ここでは変更点のみの記載で、注意点については各編を参照にして下さい。

### 【2】DDSユニット

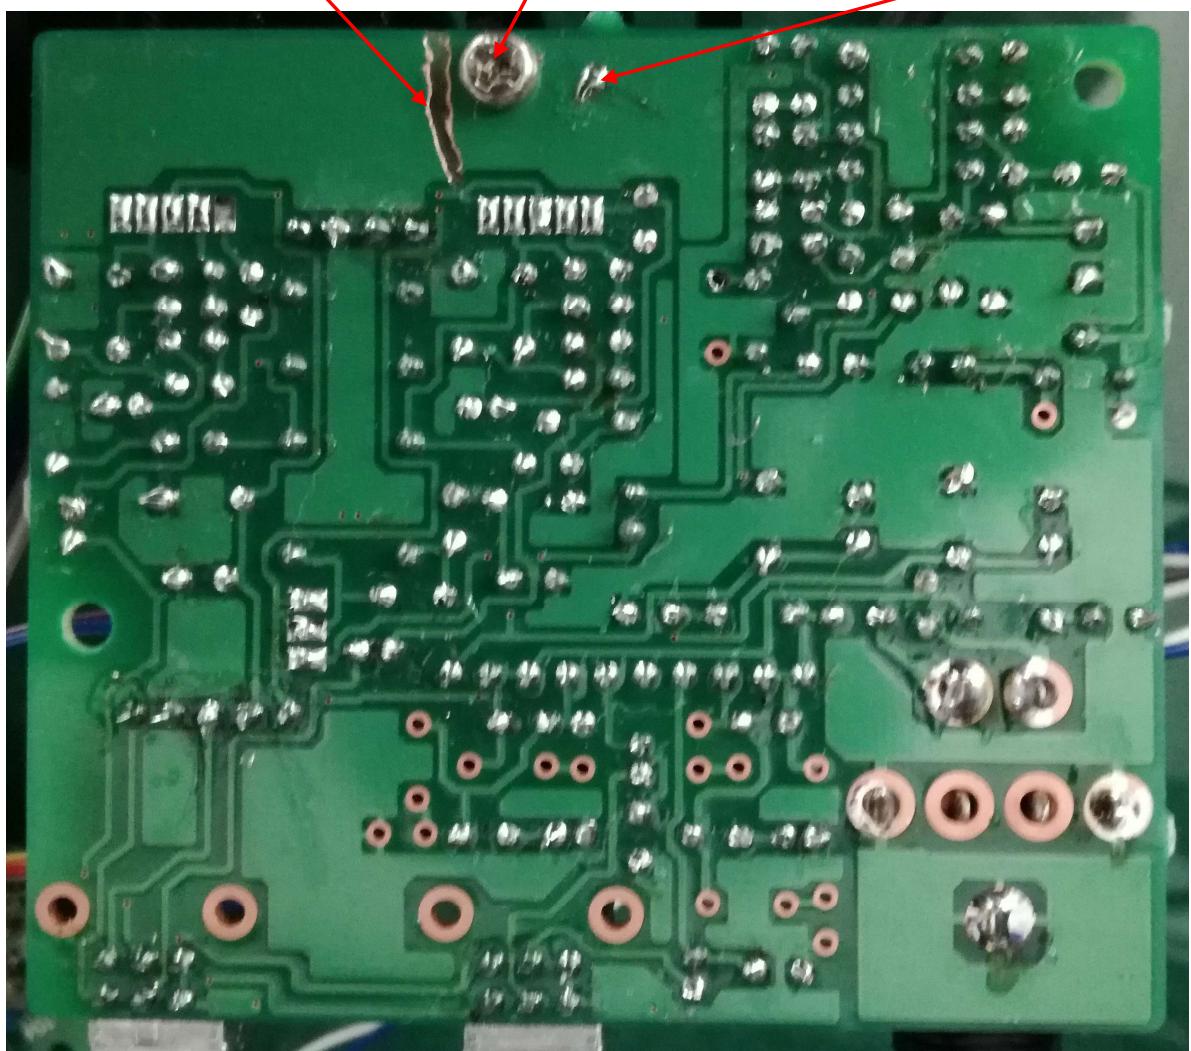
1. R9=R12=47→39に変更。
2. R32=R33=121→47

### 【3】AF-AMPユニット

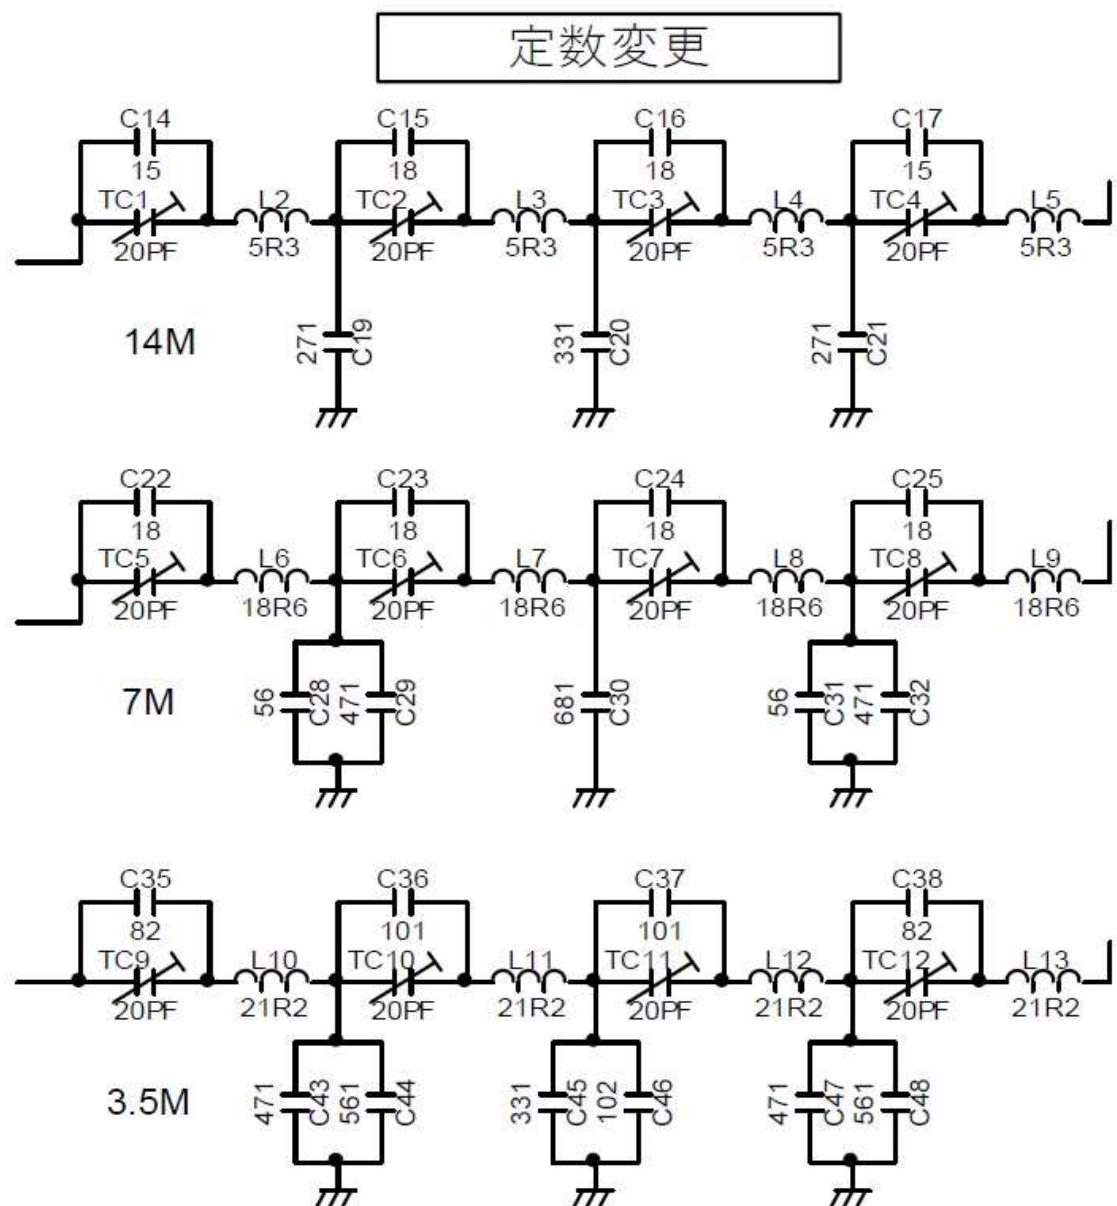
1. C22/C24/C27/C28/R31/R36/R33/R38は装着しない。
2. 回路図中、R28=682→822が正しい。
3. R24=392→222に変更。
3. 放熱器を付けた状態ではグラグラして不安定である、よって変更項目ではないが、次のように提案しておく。 放熱器は-15Vラインとなっている。

GNDパターンをカットし  
右側のエリアを浮かせる。

放熱器に3mmのタップを  
きってビスで固定する。

このパターンエリアがGND  
に落ちていないか確認する。

##### 2. AGCブロック

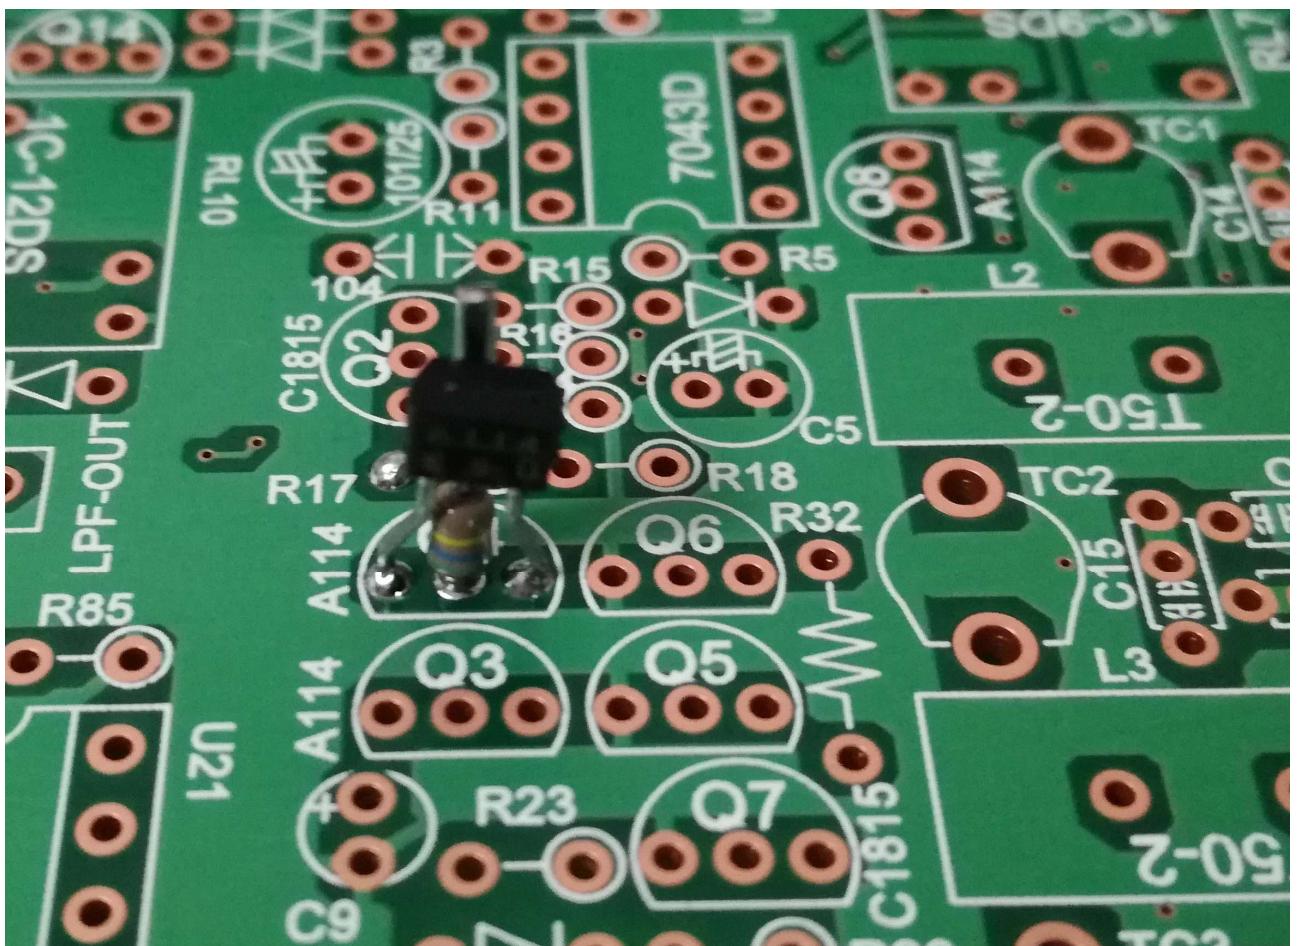
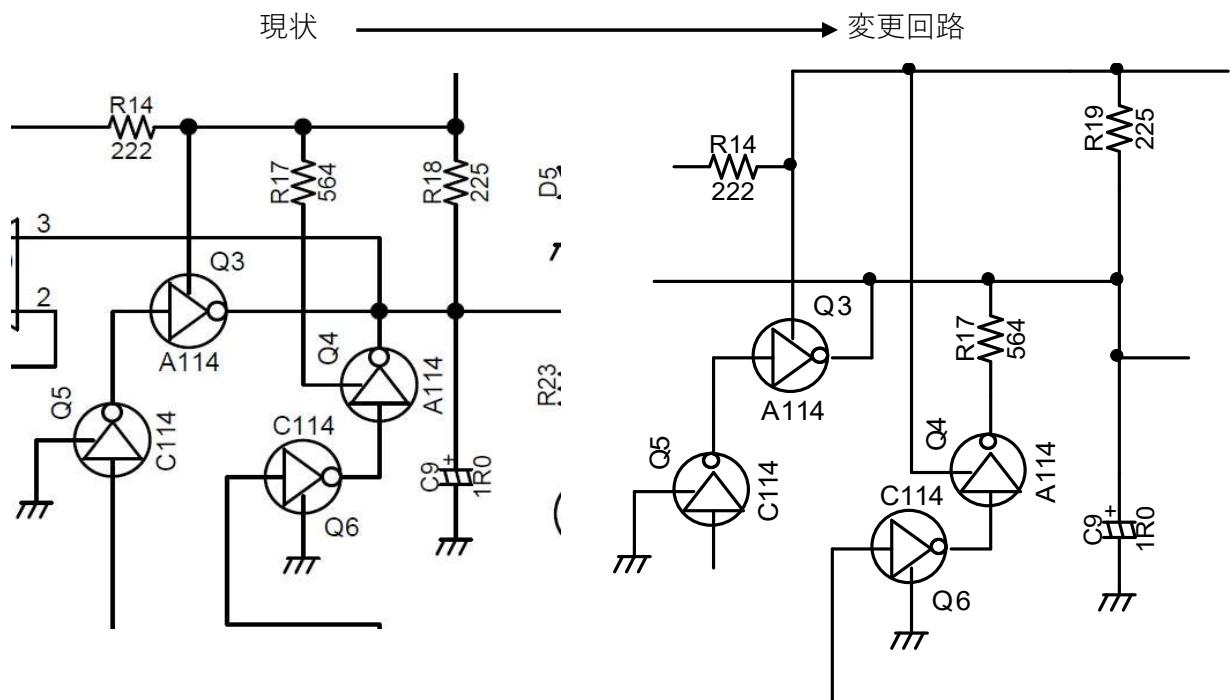
AGC回路のSLOW/FIRST切替回路の変更、回路図が間違えており基板は回路図通りになっている。3ヶ所共に同じ内容に変更すること。

RF-AGCのQ4/R17 と AF-AGCのQ18/R83、Q22/R105 の3ヶ所

R17=564→0Ω (ジャンパー) とし、Q4のコレクタ端子穴（真ん中）に564の抵抗を立てる。Q4のコレクタ足は曲げて上垂直に立てておく、EとBを穴に入れてハンダ付けコレクタの足と564の足をハンダ付けする、すると、左の現回路が右に変更される。

部品面のカット1ヶ所

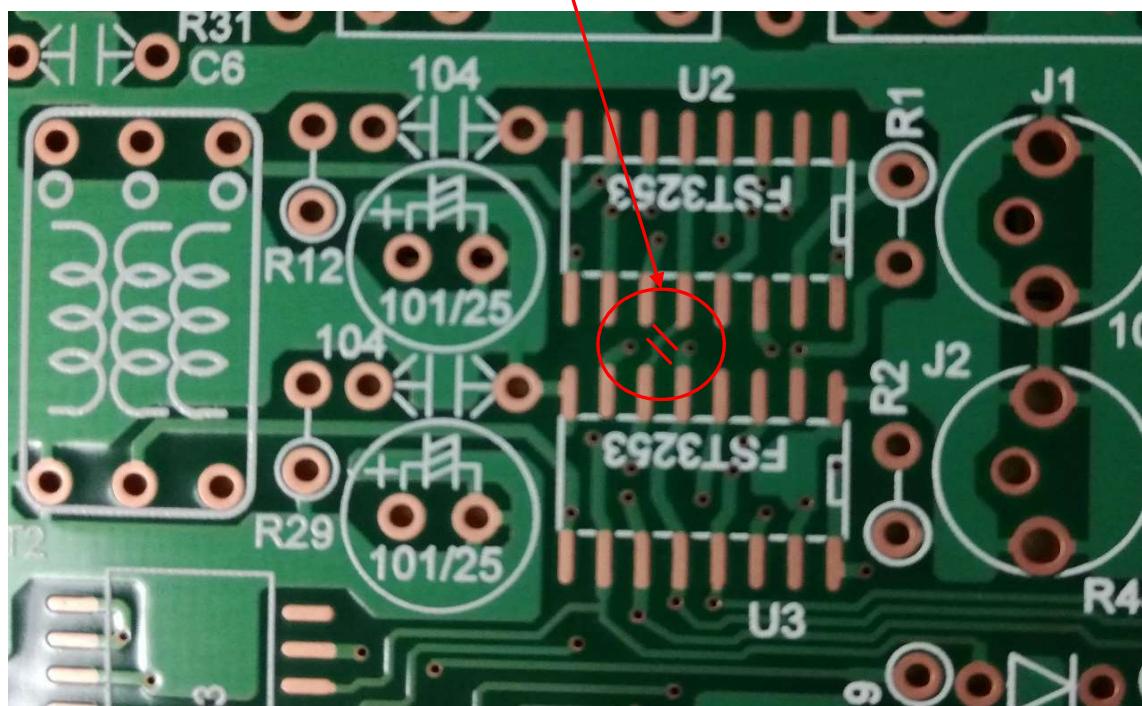
| (+) / | (-) / Q(+) / Q(-)信号がテレコになっている。これも回路図が間違えていた。

U2の⑫番—U3の⑥番間をカットする。

ハンダ面のカット

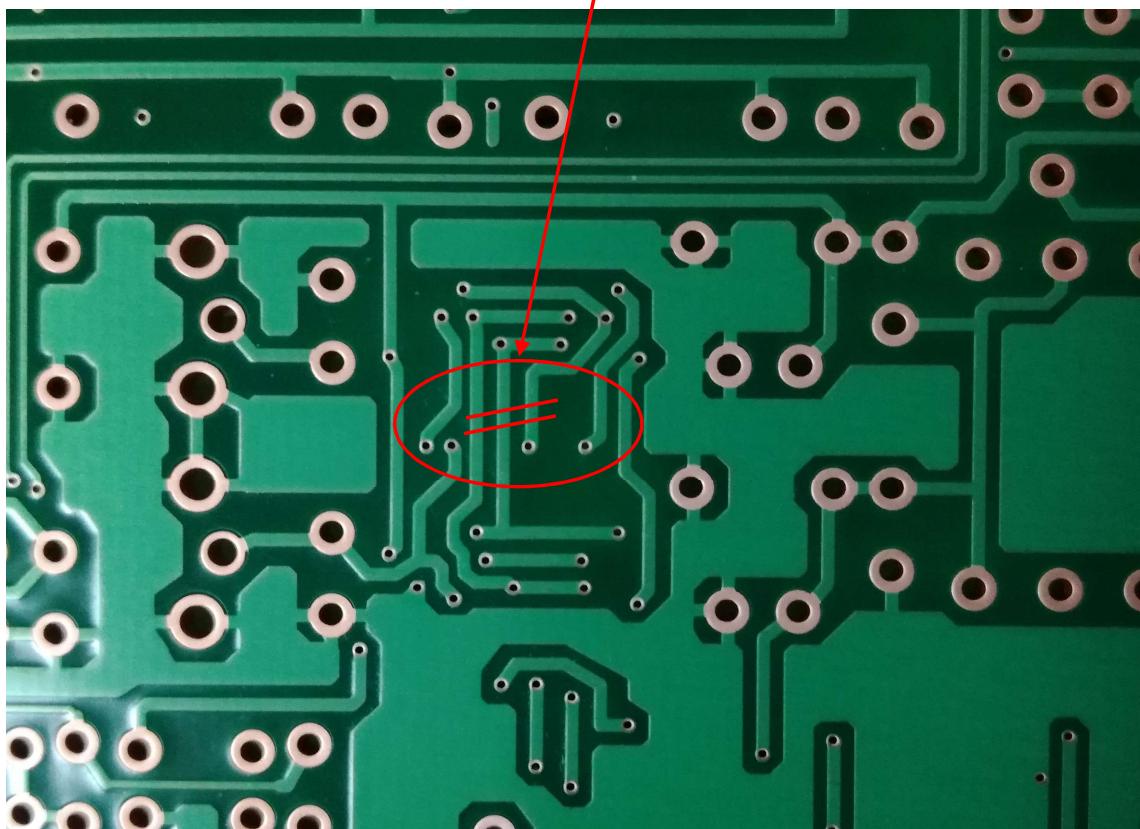
U2からU3へ接続されているパターンをカットする。 (3本)  
U2/U3の裏側

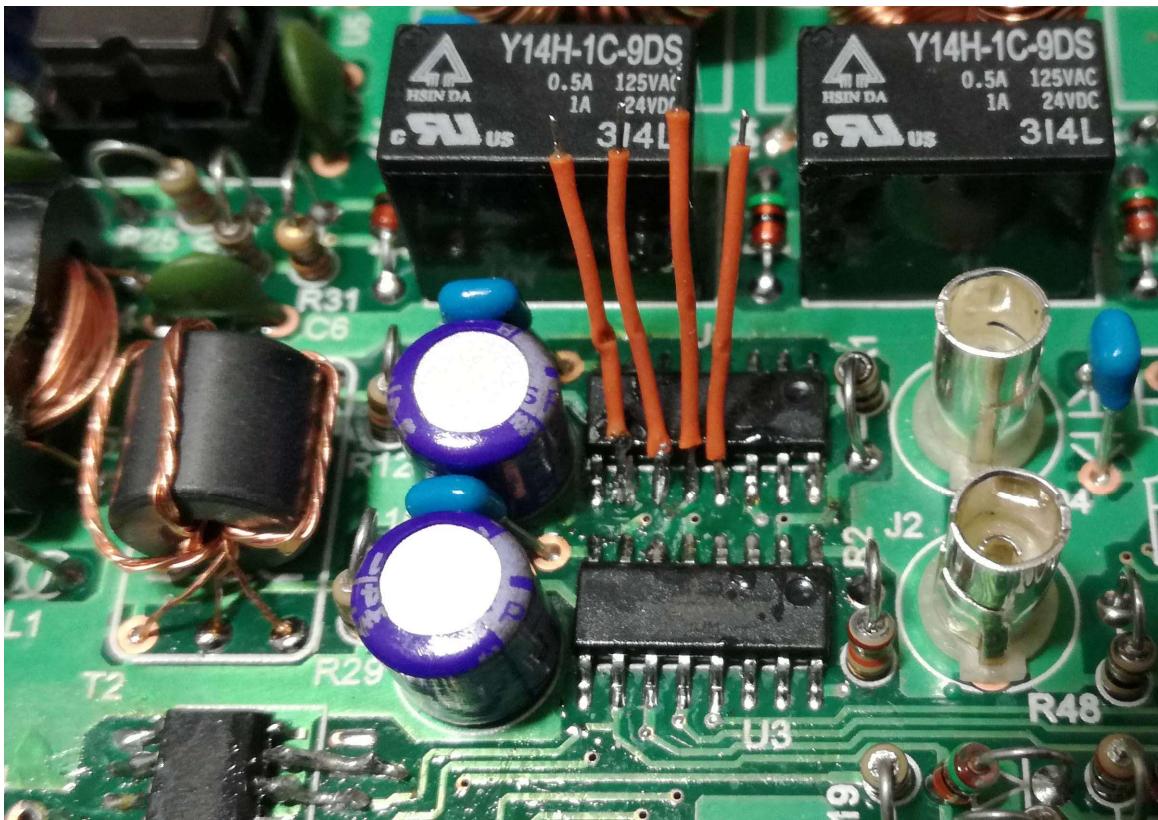
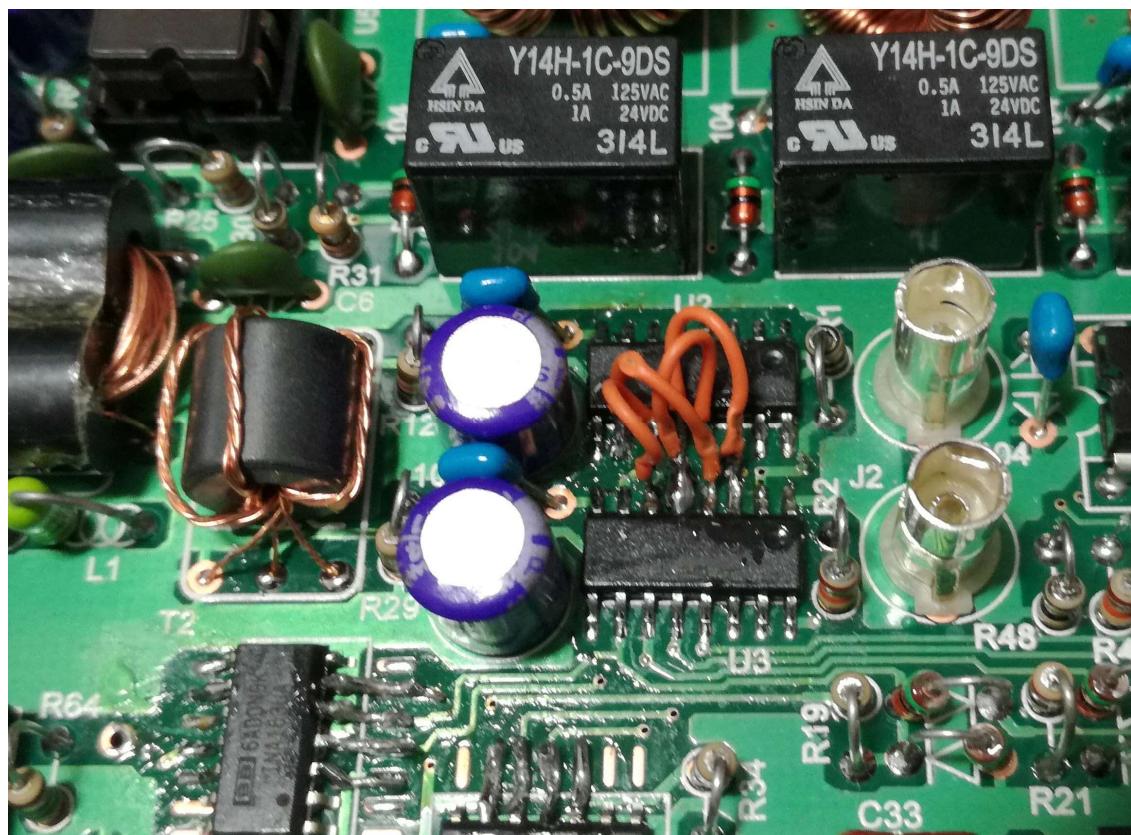
細いリード線で、U2の⑩／⑪／⑫／⑬の各ピンにハンダ付けしておく。

U2からU3へ接続する。

U2⑩

U3④

U2⑪

U3⑥

へ接続する。

U2⑫

U3③

U2⑬

U3⑤

## 5. 加減算回路

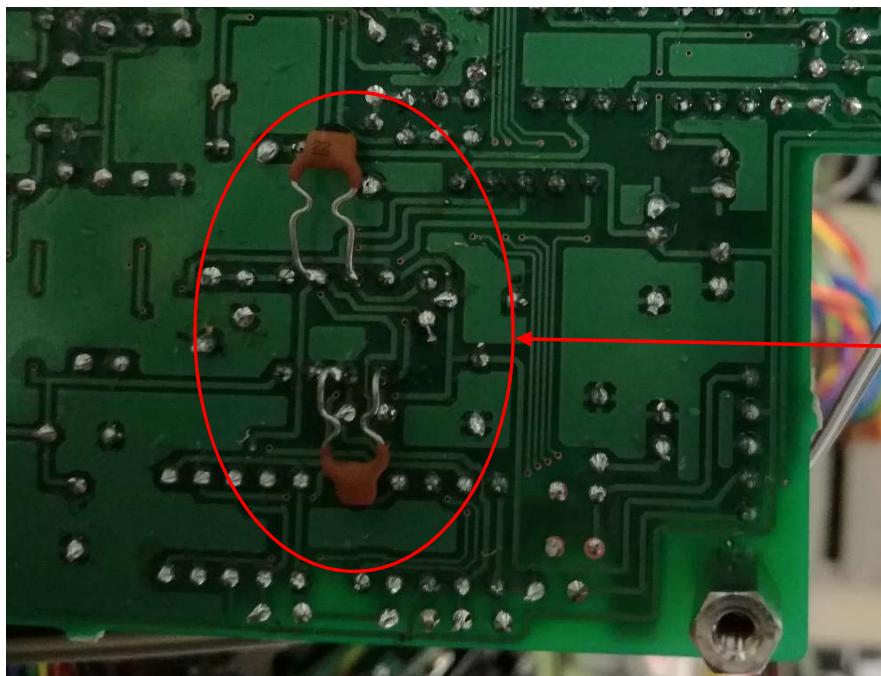
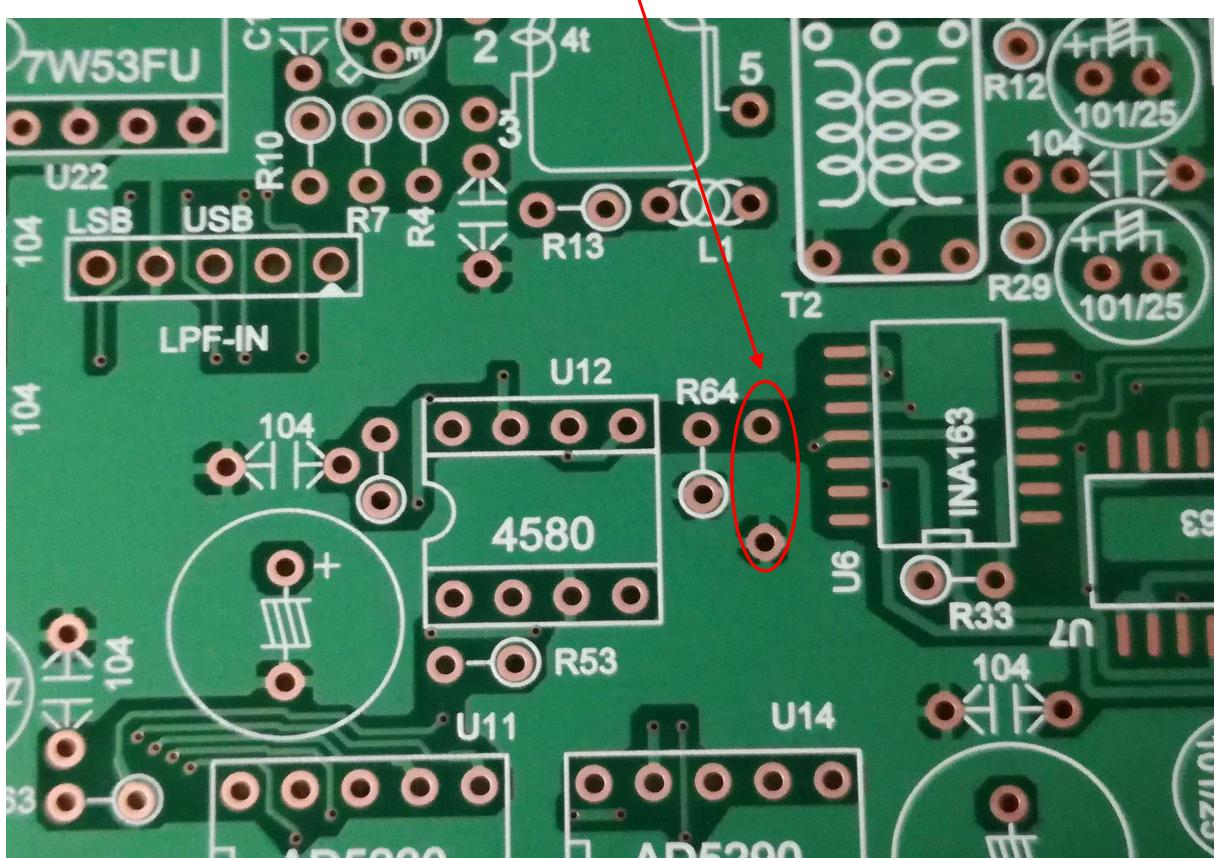
- ①  $R_{51} = 392$ 、 $R_{52} = 243$ 、 $R_{53} = 123$ 、 $R_{55} = 223$ 、 $R_{56} = 223$ 、 $R_{61} = 392$ 、 $R_{62} = 123$   
 $R_{63} = 243$ 、 $R_{64} = 123$  が最新定数。
- ② CをRにパラ接続する。  
 $R_{53}/R_{62}/R_{64}$ 各抵抗に  $C = 22\text{pF}$  を並列接続する。

もう1ヶ所はR64とパラ、こここの穴に22 pFを挿入す

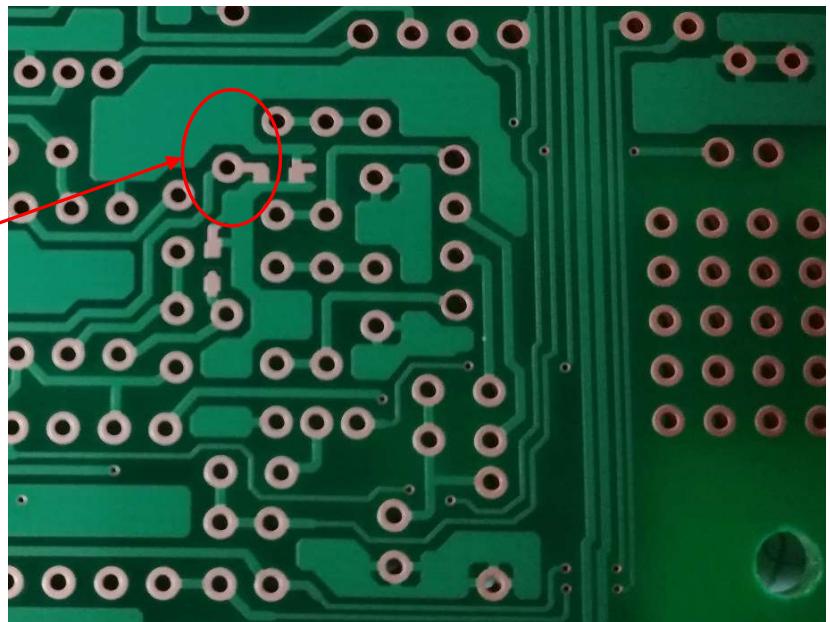
- ① AGC-VRを接続するCNP7の場所、VR2の摺動端子がGNDに落ちている。これは最後にVR2とVR3の各摺動端子にコンデンサー（103）をGND接続するために、チップコンデンサーが付けられるように手修正した。この時にGNDパターンがショートした。

VR2の裏、摺動端子  
がGNDパターンに  
落ちている。GND  
から切り離す。
